Сервисный бюллетень

НОМЕР :SB-R-L-11-001

| ПРЕДМЕТ | : Замена впускного патрубка охладителя подаваемого воздуха и изоляционного мата кабины. |
| ПРИМЕНИМОСТЬ | : XZU600L-НКММРW3; XZU640L-НКММРW3; XZU650L-НКММРW3. |

Рис.1

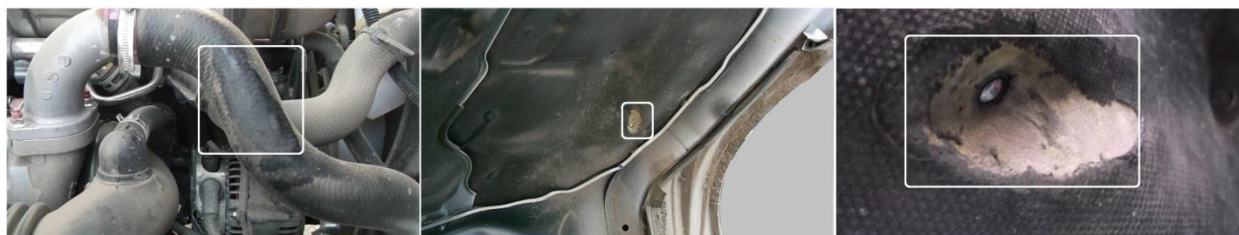
Замена данных деталей производится в случае обнаружения следов контакта между патрубком и изоляционным матом (Рис.1).
